MUNICÍPIO DO PORTO

*Ardeamento
da
Praça das Flores*

Assunto: Construção de um porto de transformação, dos S. M. Gaz e Electricidade na Praça das Flores.

ARRANJO DO JARDIM DA PRAÇA DAS FLORES

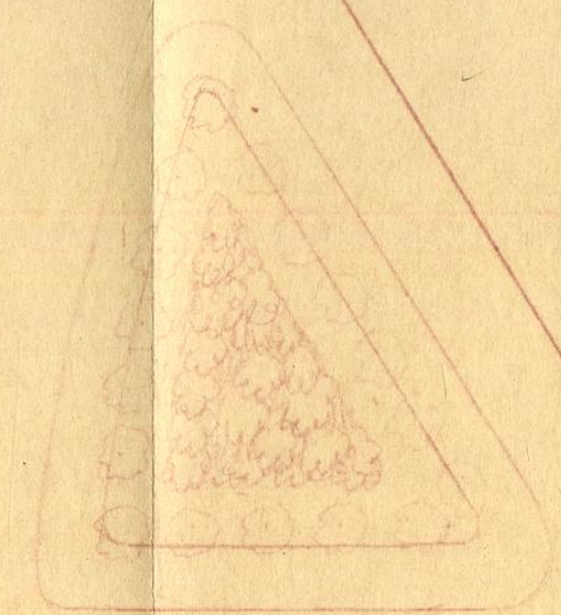
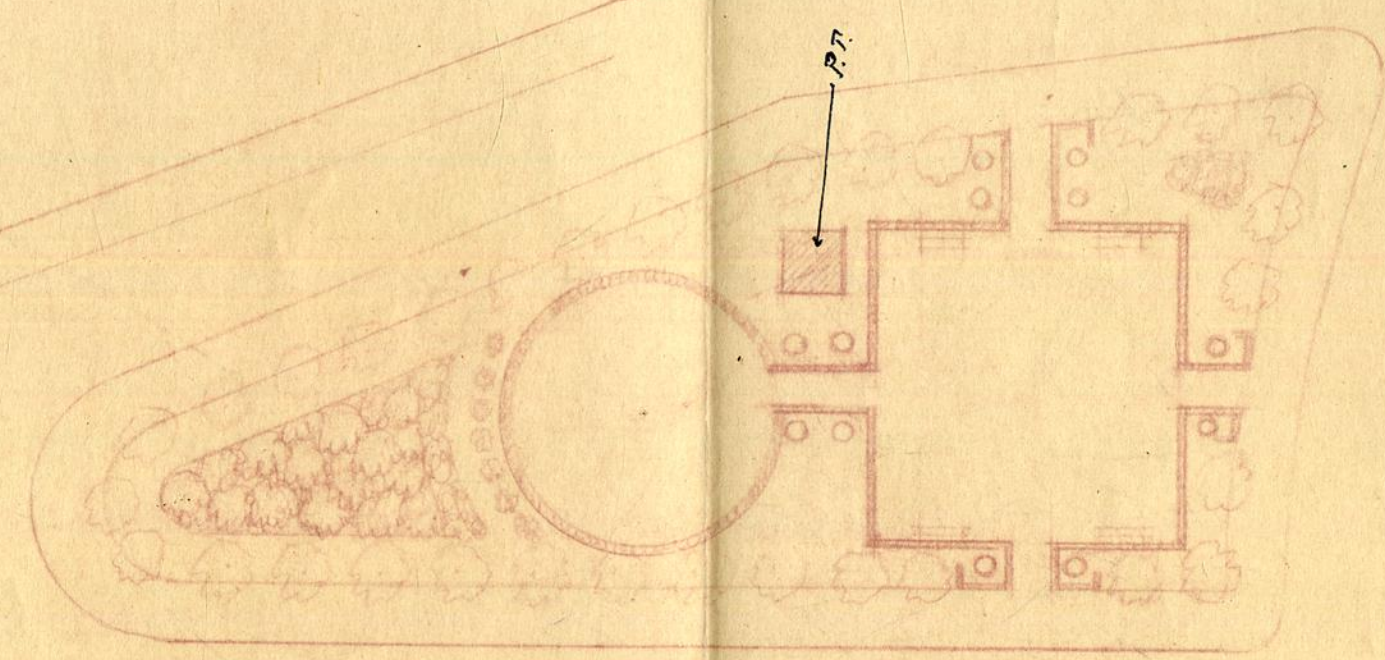
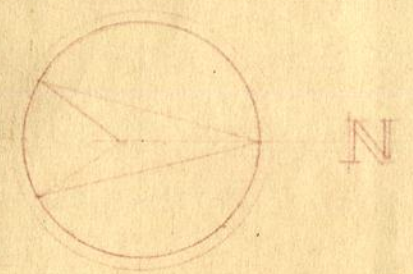
Estes Serviços vêm com desgosto e consideram inconveniente, a colocação da cabine no local marcado a tinta preta.

Crêmos que ficaria esteticamente muito mal colocada, mesmo que se pensasse em modificar a traça do jardim.

Se fôr tecnicamente possível a sua construção fora do jardim em qualquer local próximo, seria isso de aconselhar por todos os motivos e mesmo porque o jardim está plantado de árvores que sempre sofrerão com a abertura dos caboucos e das valas para a colocação dos cabos.

Além disso, qualquer trabalho no futuro, nesses cabos, implica a destruição dos arrelvados e possivelmente de alguns canteiros.

É mesmo imprescindível, caso se insista em fazer a construção e a instalação dos cabos, que estes fiquem a mais de 1 metro de profundidade para não impedir os trabalhos de cavar e renovação dos arrelvados e canteiros.

Se tecnicamente a construção fora do jardim não for possível, estes Serviços aconselham a colocação da cabine, possivelmente no local marcado com uma cruz a vermelho, com modificação imediata do traçado do jardim.

Antes de se tomar, porém, uma resolução definitiva sobre o assunto, era necessário fazer o estudo do futuro jardim, marcando nessa altura o local que a cabine deverá ocupar.
